**CCR-VIA -- COMITATO DI COORDINAMENTO REGIONALE PER LA
VALUTAZIONE D'IMPATTO AMBIENTALE**

Giudizio n° 3430 del 27/05/2021

Ditta Proponente: D.N.C. INERTI S.R.L.

Oggetto: Realizzazione di un impianto di messa in riserva e recupero di rifiuti speciali non pericolosi ai sensi del D.M. 05.02.1998, nel Comune di San Giovanni Teatino, nella zona industriale Val Pescara (CH)

Fig. 3: ubicazione dei punti di misura

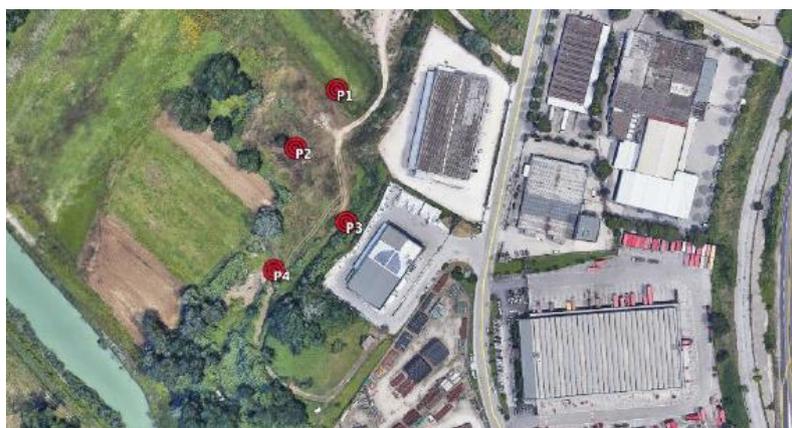
- in riferimento all’impatto acustico, documentare adeguatamente i livelli di potenza dichiarati dei nuovi macchinari;
- in riferimento alle emissioni in atmosfera, giustificare tutte le valutazioni effettuate, in particolare evidenziando l’adozione di sistemi di abbattimento dedicati a frantumazione, vaglio e trasporto su nastro tali da rendere accettabili le assunzioni sui fattori di emissione; l’impatto, inoltre deve essere considerato rispetto al recettore più prossimo;
